島根原子力発電所 2号炉に係る新規制基準適合性審査の視点及び確認事項

令和3年12月22日時点

原子力規制部 新基準適合性審査チーム

島根原子力発電所2号炉に係る新規制基準適合性審査の視点及び確認事項（発電用原子炉の設置及び運転のための技術的能力）

第3.1.1-1図(1) 「高圧・低圧注水機能喪失」の重大事故等対策の概略系統図
(原子炉急速減圧及び原子炉注水)

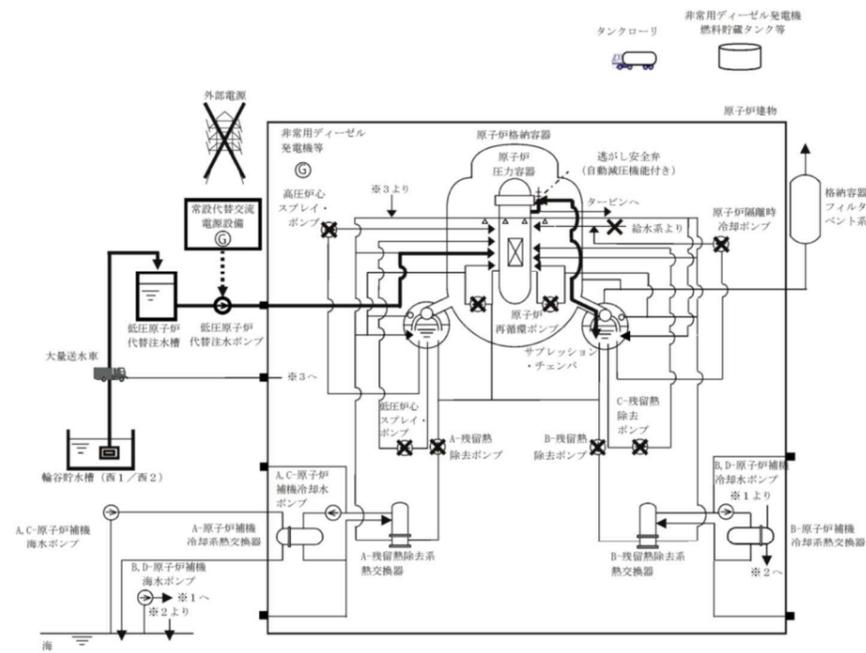
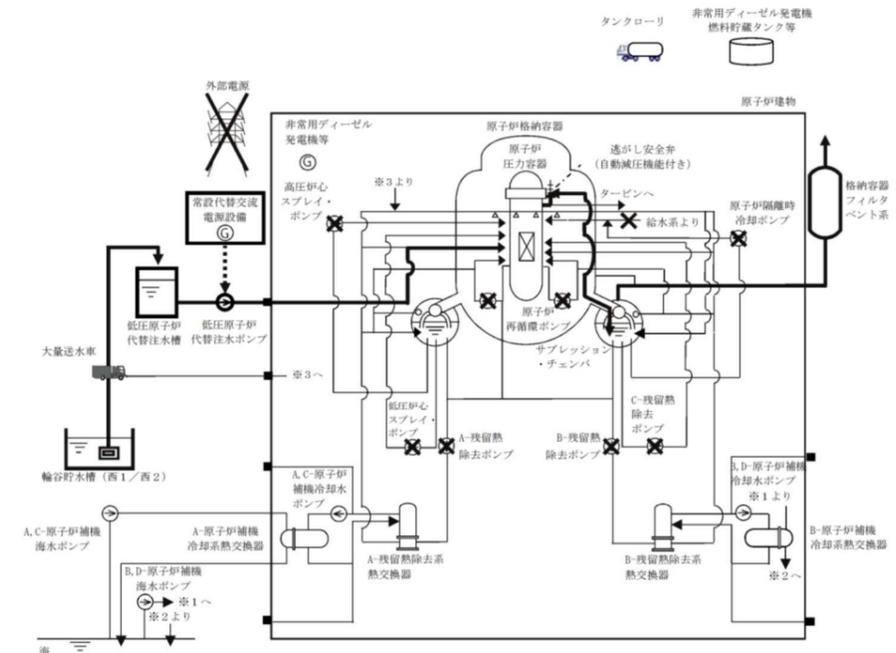
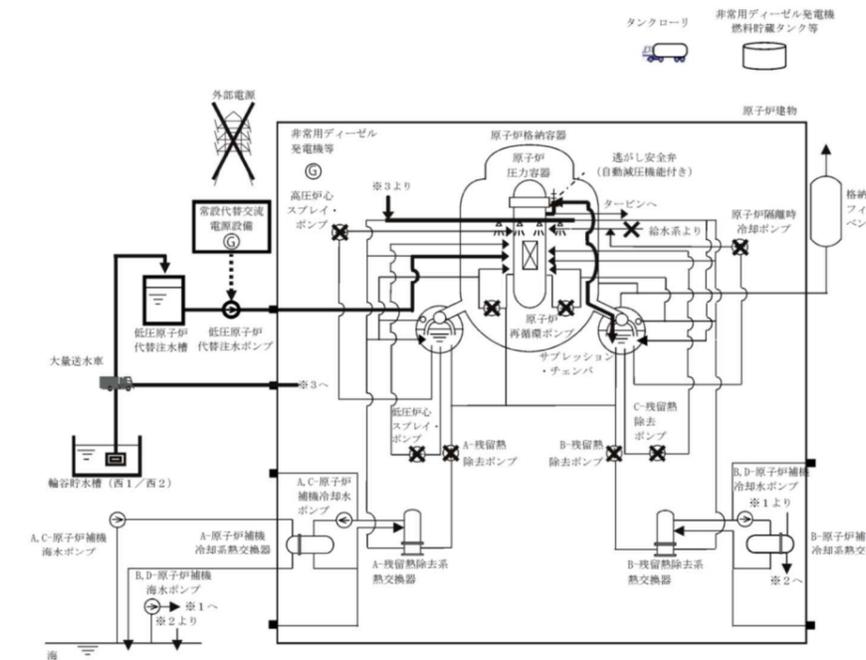
<p>3) 対策の概略系統図は整理されているか。</p> <p>(i) 対策の概略系統図において、対策に係る主要機器・配管・弁が明示されているか確認する。</p> <p>記載要領（例）</p> <ul style="list-style-type: none"> 有効性評価で期待する系統や設備等は太字で記載。 設計基準事故対処設備から追加した設備や機器は点線囲みで記載。なお、技術的能力や設備側で確認できれば、有効性評価の概略系統図で点線囲みされていなくてもよい。 	<p>3)</p> <p>(i) 逃がし安全弁（自動減圧機能付き）による原子炉圧力容器の減圧及び低圧原子炉代替注水系（常設）による原子炉圧力容器への注水に関連する設備として逃がし安全弁（自動減圧機能付き）、低圧原子炉代替注水ポンプ、低圧原子炉代替注水槽及びこれらを接続する配管や弁が概略系統図に示されていることを確認した。また、安定状態に向けた対策に関連する格納容器フィルタベント系、格納容器代替スプレイ系（可搬型）及びこれらを接続する配管や弁が概略系統図に示されていることを確認した。</p>
<p>4) 対応手順の概要は整理されているか。</p> <p>(i) 対応手順の概要のフローチャートで、想定される事象進展や判断基準等との関係も含め、明確にされていることを確認する。</p> <p>① 対応手順の概要フロー等において、運転員等が判断に迷わないように、その手順着手の判断基準が明確にされていることを確認。</p> <p>記載要領（例）</p> <ul style="list-style-type: none"> 事故シーケンスの対応手順の概要（フロー）について、実際の手順上の設定と解析上の設定がわかるように記載。 	<p>4)</p> <p>(i) 対応手順の概要フローについて、以下のとおり確認した。</p> <p>① 「第3.1.1-2図「高圧・低圧注水機能喪失」の対応手順の概要」において、想定される事象進展が明確にされるとともに事象進展に沿った判断項目、操作確認項目等が示されていること、解析上は期待しない操作も含めて対応手順の概要が整理されていることを確認した。</p>

第3.1.2-1図(1) 「高圧注水・減圧機能喪失」の重大事故等対策の概要系統図
(原子炉急速減圧及び原子炉注水)

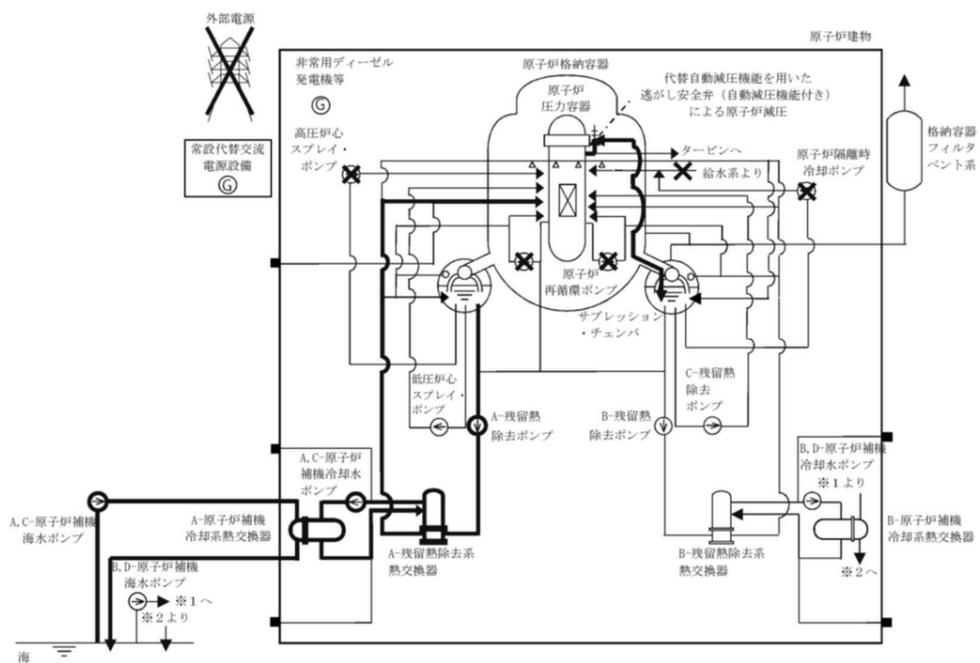
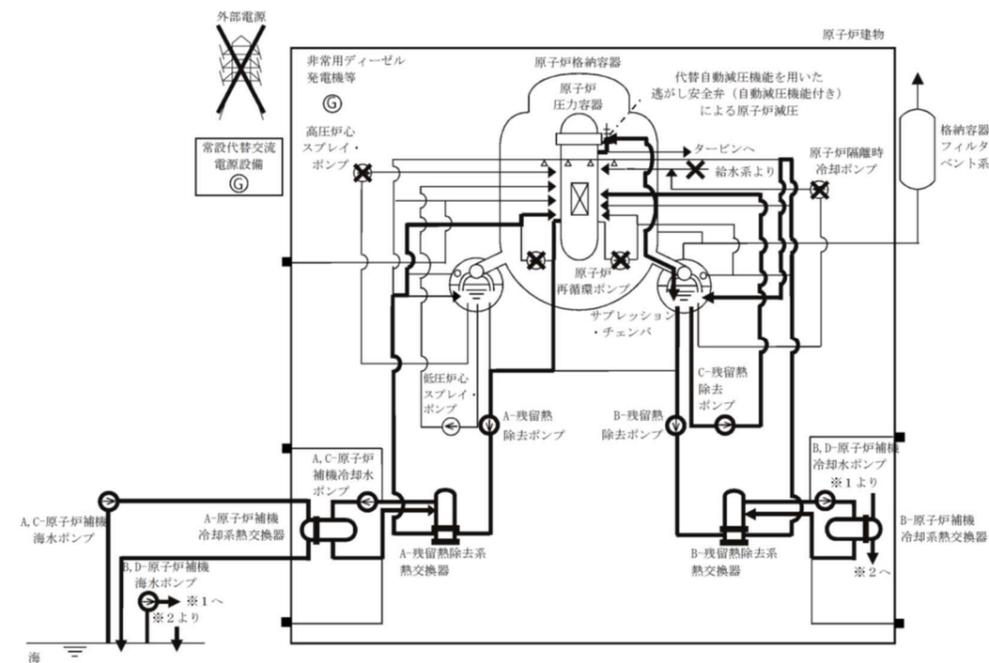
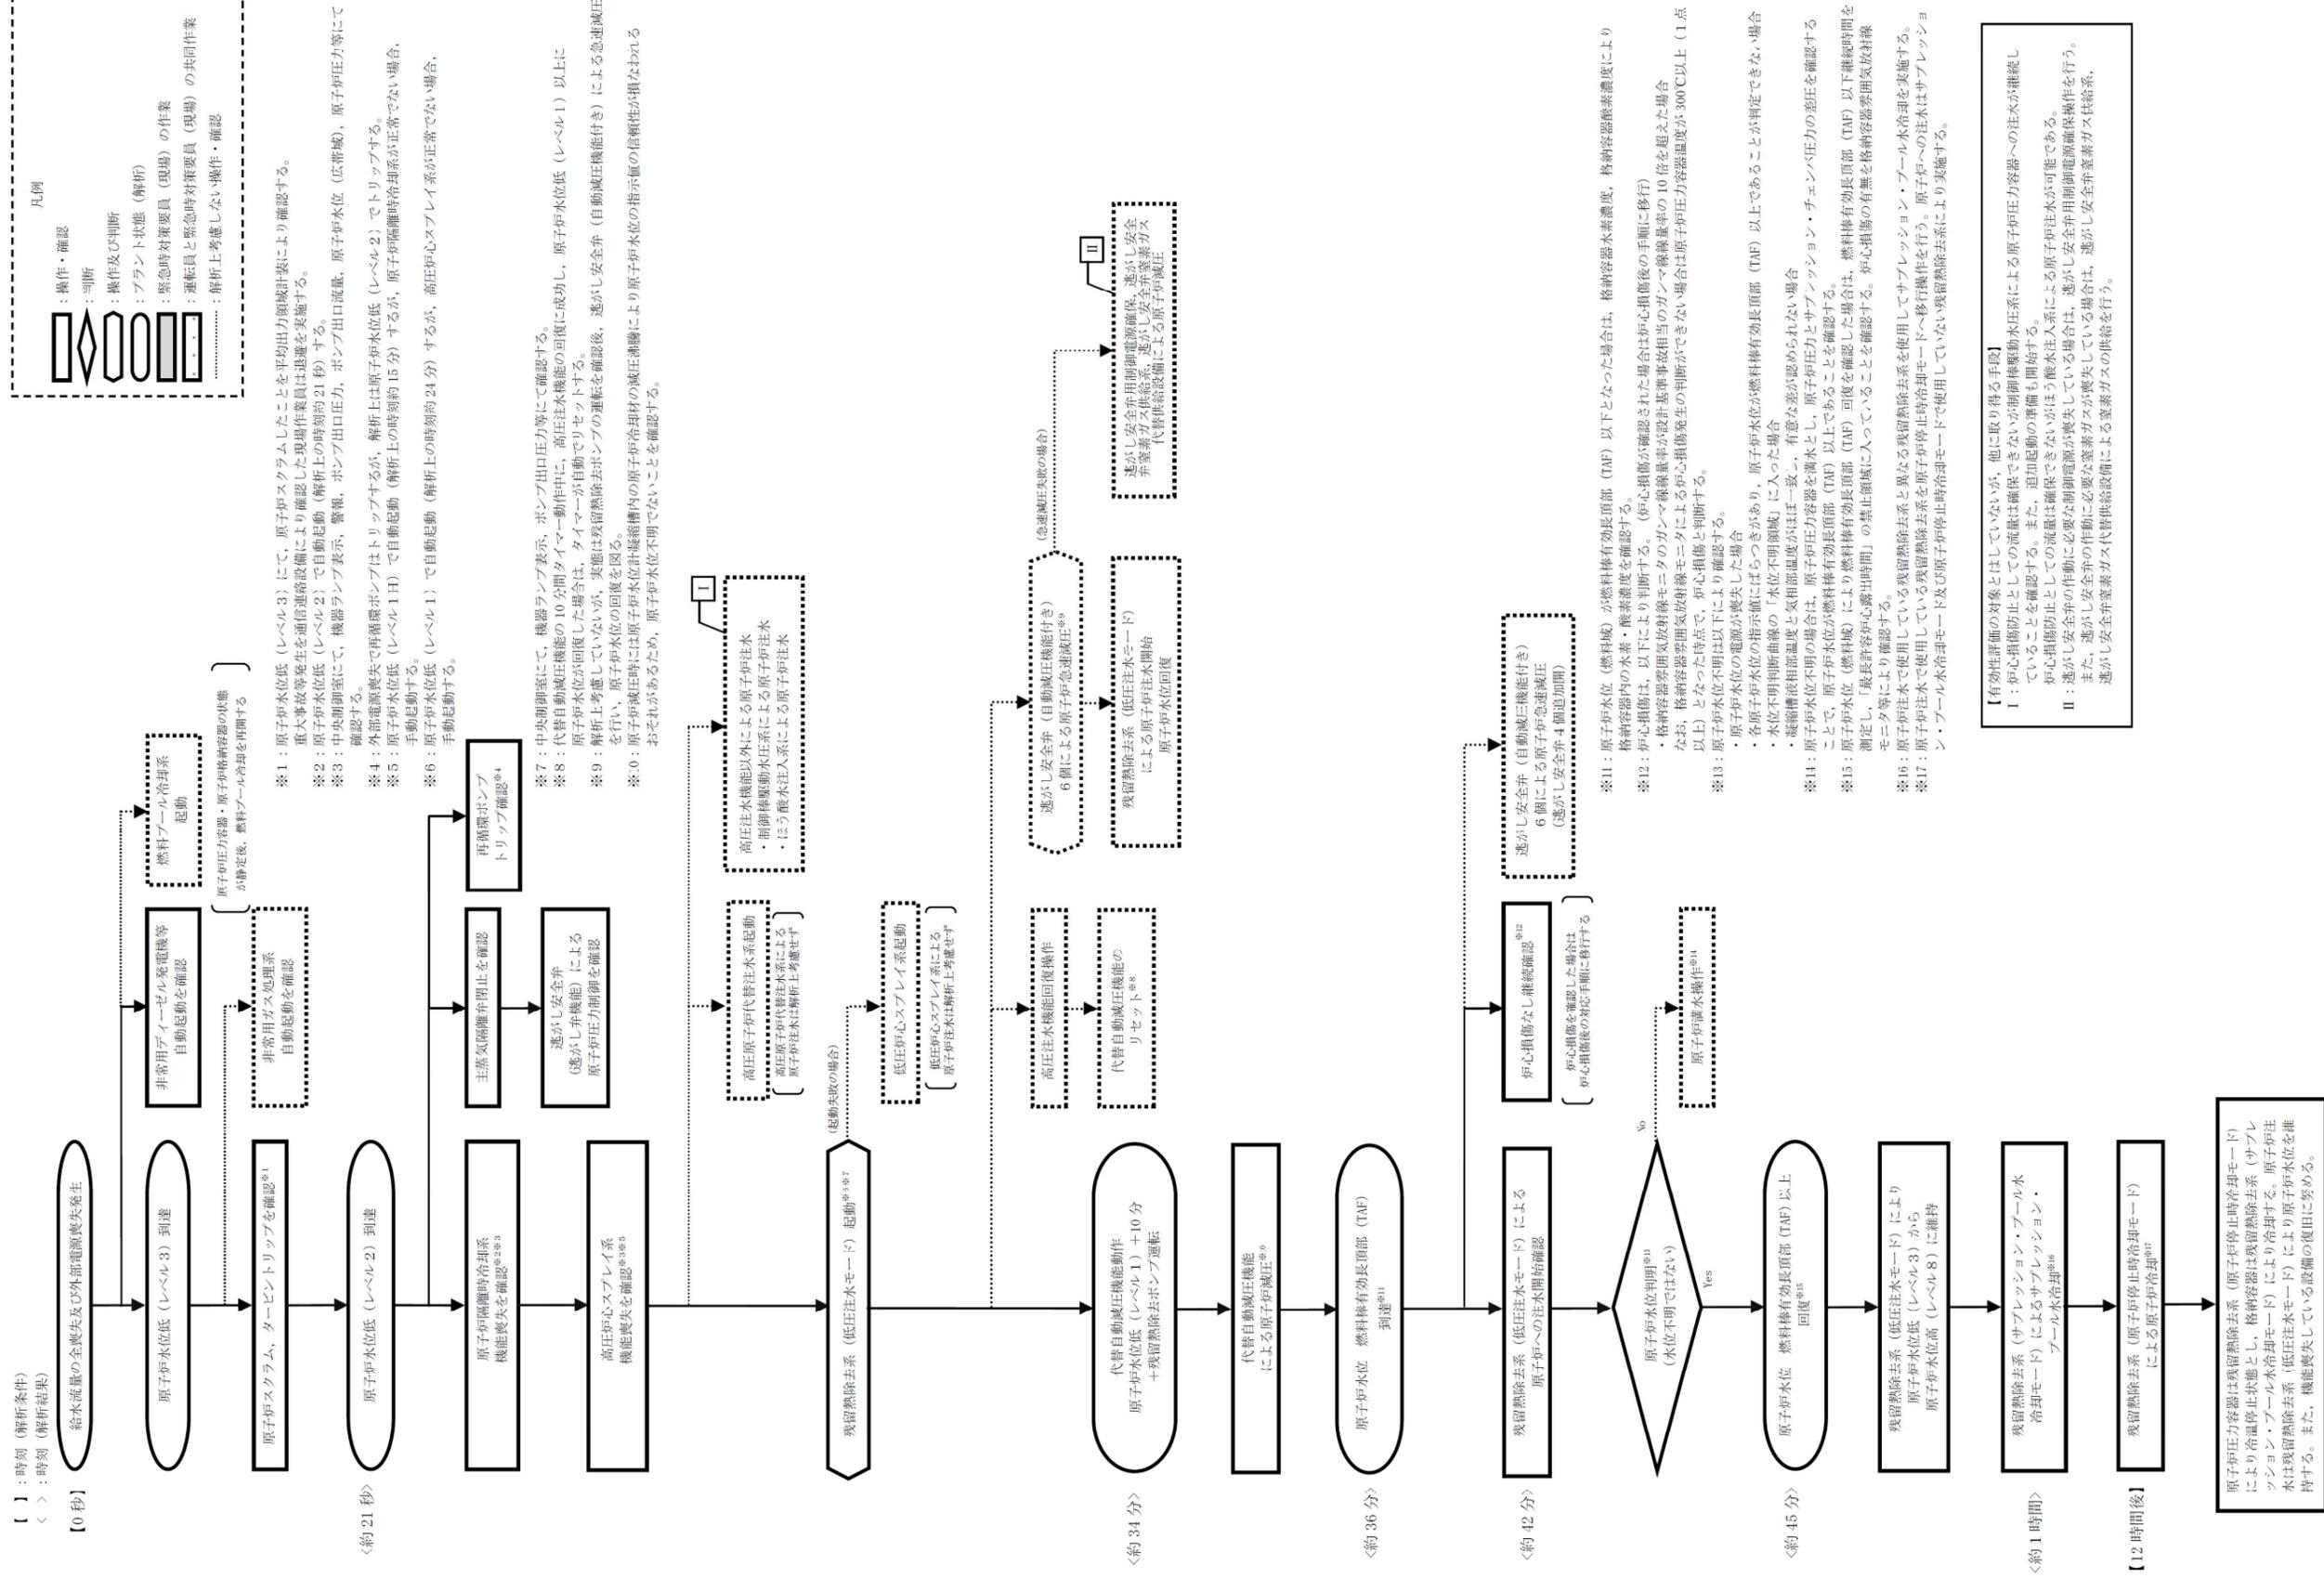
<p>3) 対策の概略系統図は整理されているか。 (i) 対策の概略系統図において、対策に関係する主要機器・配管・弁が明示されているか確認する。</p> <p>記載要領（例）</p> <ul style="list-style-type: none"> 有効性評価で期待する系統や設備等は太字で記載。 設計基準事故対処設備から追加した設備や機器は点線囲みで記載。なお、技術的能力や設備側で確認できれば、有効性評価の概略系統図で点線囲みされていなくてもよい。 	<p>3) (i) 代替自動減圧機能を用いた逃がし安全弁（自動減圧機能付き）による原子炉圧力容器の減圧及び残留熱除去系（低圧注水モード）による原子炉圧力容器への注水に関連する設備として逃がし安全弁（自動減圧機能付き）、残留熱除去系（低圧注水モード）及びこれらを接続する配管や弁が概略系統図に示されていることを確認した。また、安定状態に向けた対策に関連する残留熱除去系（サプレッション・プール水冷却モード）、残留熱除去系（原子炉停止時冷却モード）及びこれらを接続する配管や弁が概略系統図に示されていることを確認した。</p>
<p>4) 対応手順の概要は整理されているか。 (i) 対応手順の概要のフローチャートで、想定される事象進展や判断基準等との関係も含め、明確にされていることを確認する。</p> <p>① 対応手順の概要フロー等において、運転員等が判断に迷わないように、その手順着手の判断基準が明確にされていることを確認。</p> <p>記載要領（例）</p> <ul style="list-style-type: none"> 事故シーケンスの対応手順の概要（フロー）について、実際の手順上の 	<p>4) (i) 対応手順の概要フローについて、以下のとおり確認した。</p> <p>① 「第3.1.2-2図「高圧注水・減圧機能喪失」の対応手順の概要」において、想定される事象進展が明確にされるとともに事象進展に沿った判断項目、操作確認項目等が示されていること、解析上は期待しない操作も含めて対応手順の概要が整理されていることを確認した。</p>

第3.1.3.1-1図(1) 「全交流動力電源喪失（長期T/B）」の重大事故等対策の概略系統図（原子炉注水）

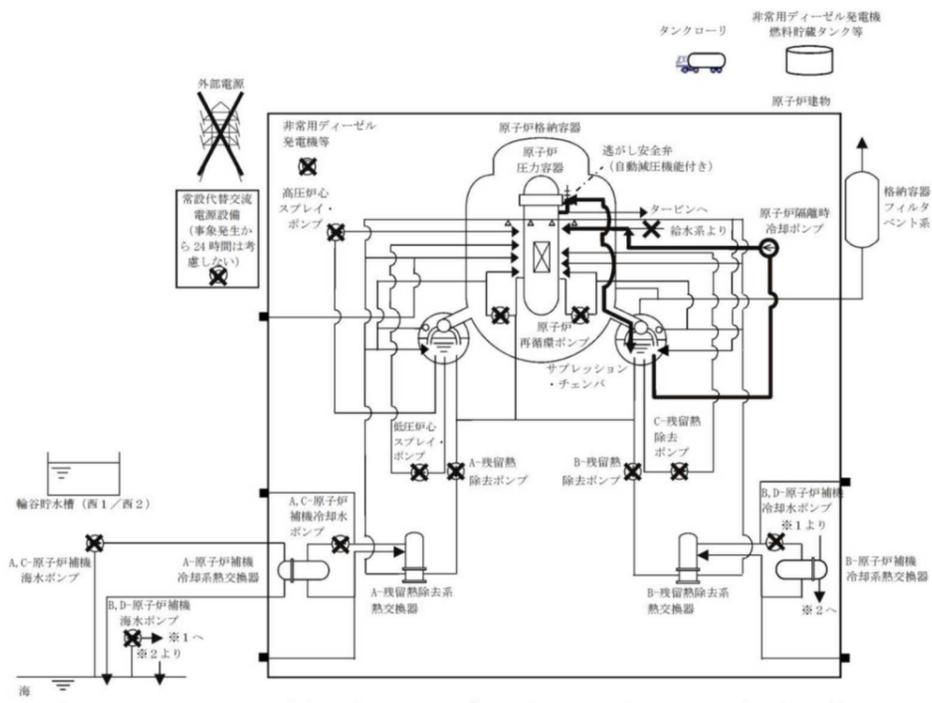
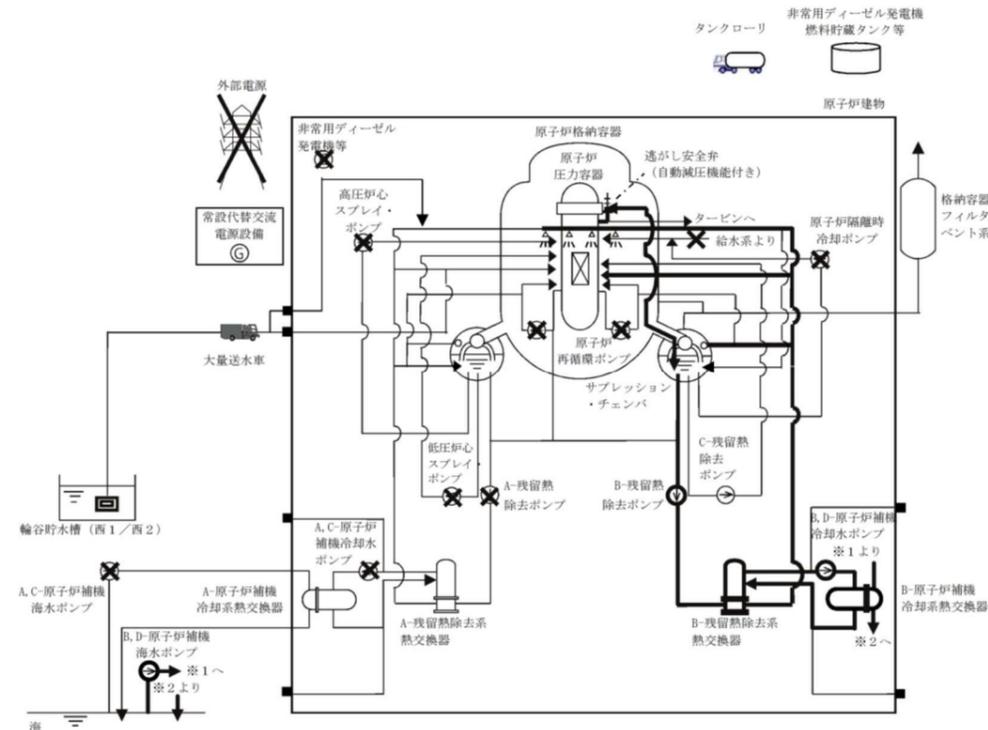
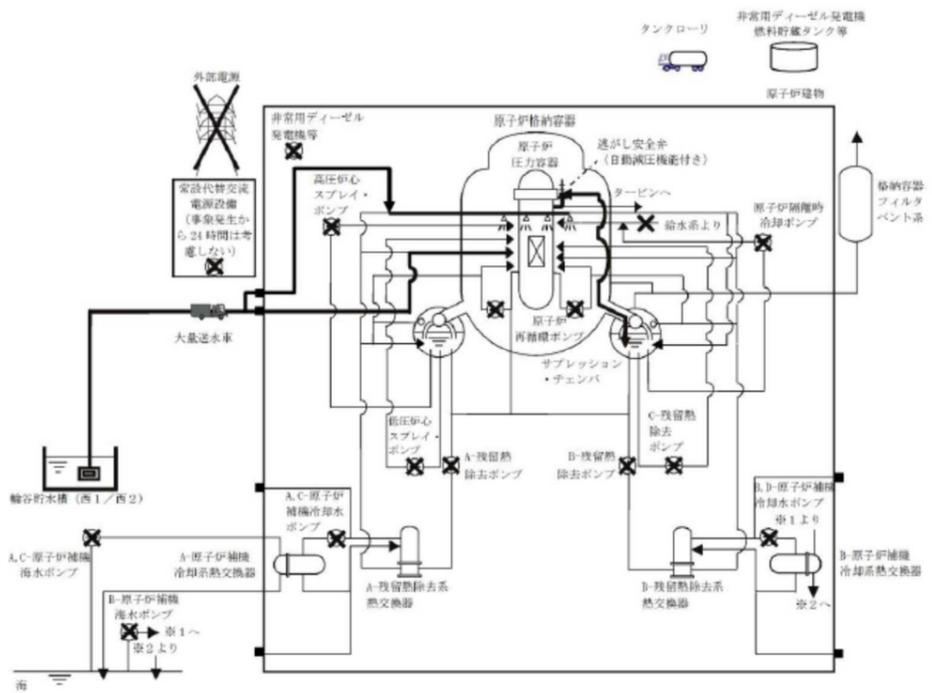
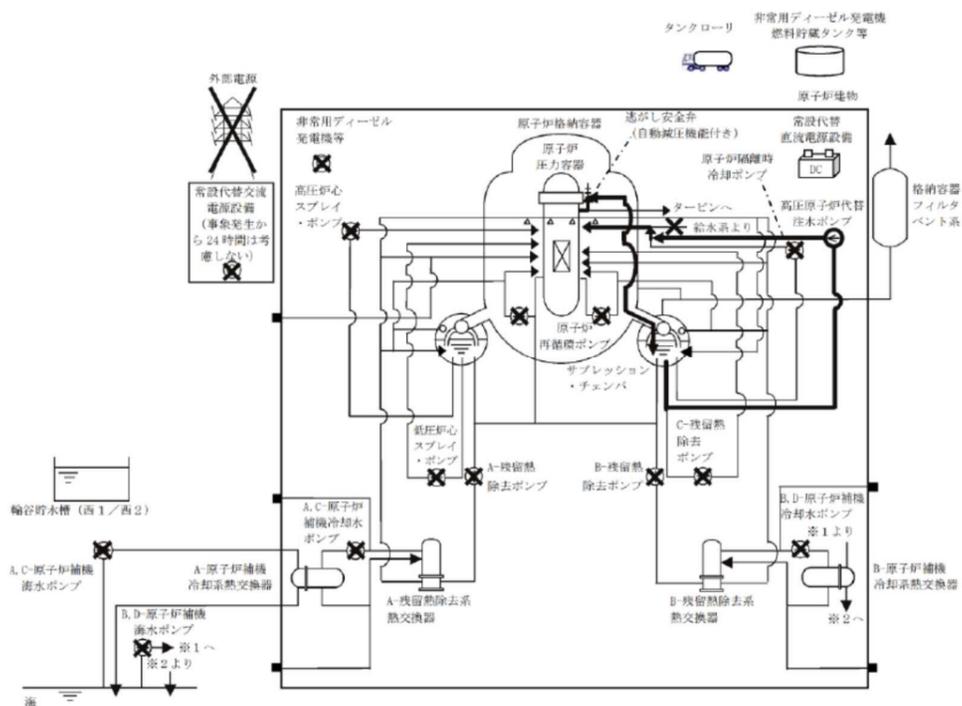
<p>(設置許可基準規則第37条 解釈)</p> <p>第37条（重大事故等の拡大の防止等） （炉心の著しい損傷の防止） 1-4 上記1-2(a)の「十分な対策が計画されており」とは、国内外の先進的な対策と同等のものが講じられていることをいう。</p> <p>2) 対策について、国内外の先進的な対策と同等なものであるか。</p>	<p>2) 追補2「I 事故シーケンスグループ及び重要事故シーケンス等の選定について 別紙3 第1表 米国・欧州での重大事故等対策に係る設備例の比較」において、炉心冷却、格納容器除熱、給水源、交流電源設備、直流電源設備の各項目において、米国・欧州での対策との比較を行っており、島根2号炉の対策は国内外の先進的な対策と同等であることを確認した。</p>
<p>3) 対策の概略系統図は整理されているか。</p> <p>(i) 対策の概略系統図において、対策に係る主要機器・配管・弁が明示されているか確認する。</p> <p>記載要領（例）</p> <ul style="list-style-type: none"> 有効性評価で期待する系統や設備等は太字で記載。 設計基準事故対処設備から追加した設備や機器は点線囲みで記載。なお、技術的能力や設備側で確認できれば、有効性評価の概略系統図で点線囲みされていなくてもよい。 	<p>3)</p> <p>(i) 高圧注水に関連する設備として原子炉隔離時冷却ポンプ、高圧原子炉代替注水ポンプ、サプレッション・チェンバ等及びこれらを接続する配管や弁が概略系統図に示されていることを確認した。代替交流電源に関する設備として常設代替交流電源設備及びこれらを接続する設備等が概略系統図に示されていることを確認した。原子炉減圧に関連する設備として逃がし安全弁（自動減圧機能付き）及びこれらを接続する設備等が概略系統図に示されていることを確認した。低圧注水に関連する設備として大量送水車、輪谷貯水槽（西1/西2）等及びこれらを接続する配管や弁が概略系統図に示されていることを確認した。また、安定状態に向けた対策に関連する原子炉補機冷却系、残留熱除去系及びこれらを接続する配管や弁が概略系統図に示されていることを確認した。</p>
